**COMUNIDAD DE REGANTES
SAN FELIPE NERI**

A LA CONFEDERACIÓN HIDROGRÁFICA DEL SEGURA

Que en mi condición de usuario de la Demarcación del Segura, ante el anuncio en el BOE, número 148 de fecha 22 de junio de 2021, de la Dirección General del Agua por el que se inicia el periodo de consulta pública de los documentos titulados "**Propuesta de proyecto de plan hidrológico**", "**Propuesta de proyecto de plan de gestión del riesgo de inundación**" y "**Estudio Ambiental Estratégico conjunto**" e interesada en el proceso, dentro del plazo de **seis meses**, establecido en el anuncio para realizar aportaciones y formular observaciones y sugerencias para el tercer ciclo de planes hidrológicos de cuenca en la fase de consulta pública, se formulan las siguientes observaciones al texto sometido a información pública:

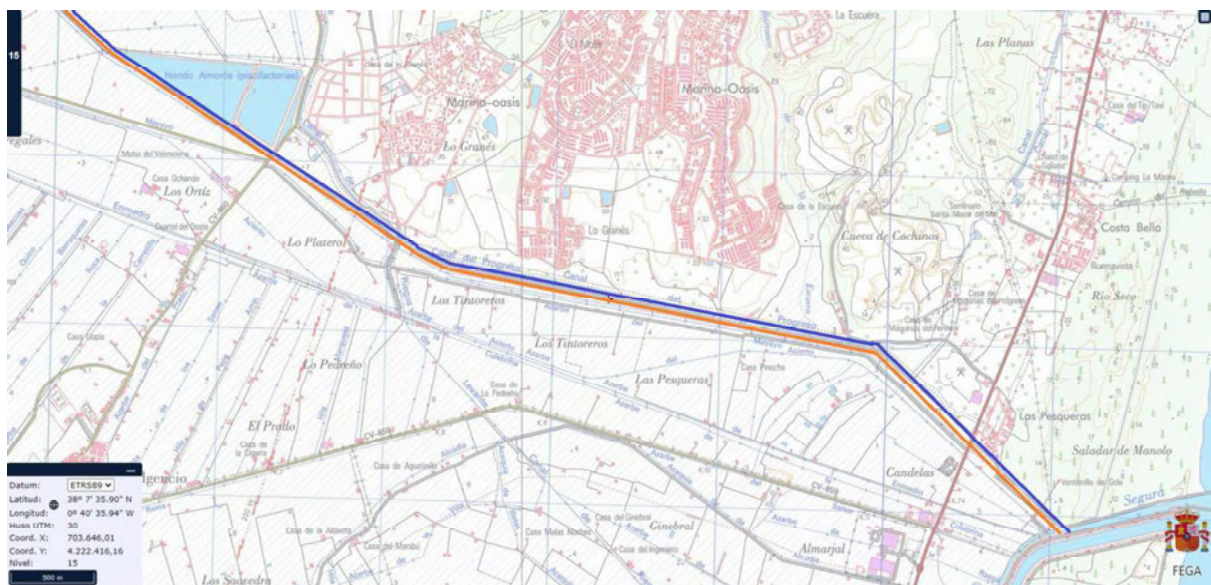
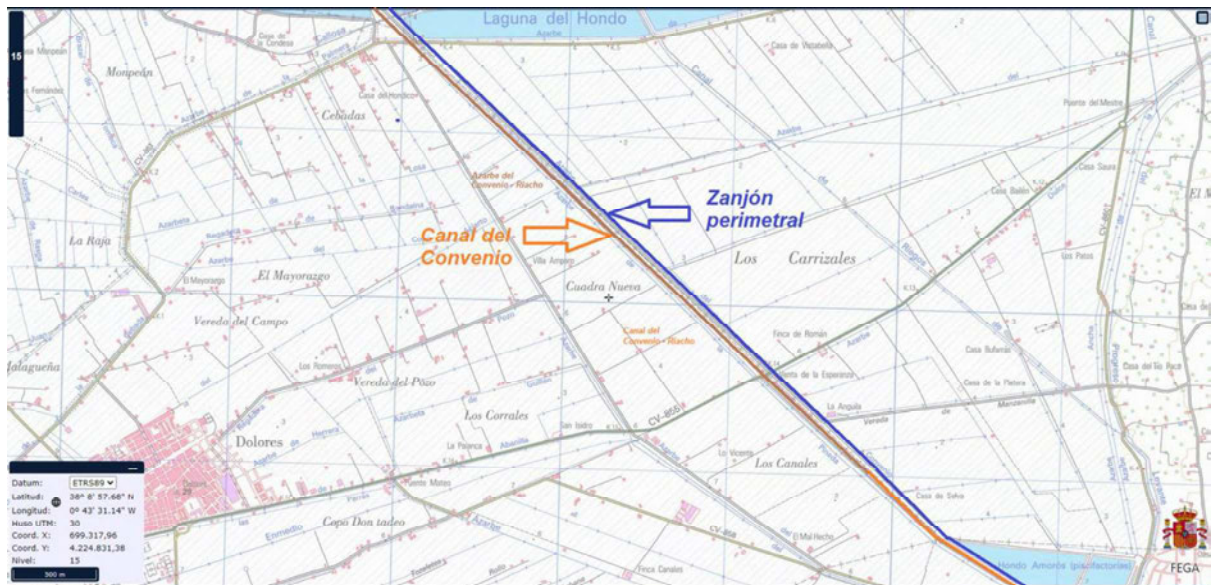
- Que se construya un cauce perimetral que recoja las aguas procedentes de las ramblas de la sierra de Crevillente, interceptándolas al norte de San Felipe Neri y conduciéndolas hasta la desembocadura, en un trazado paralelo al actual canal del Convenio. Dicho trazado ocupa gran parte de la traza actual del Convenio, lo que requerirá la construcción de un nuevo canal que podría discurrir por la traza del azarbe del Riacho de Catral, según se especifica en los planos adjuntos:
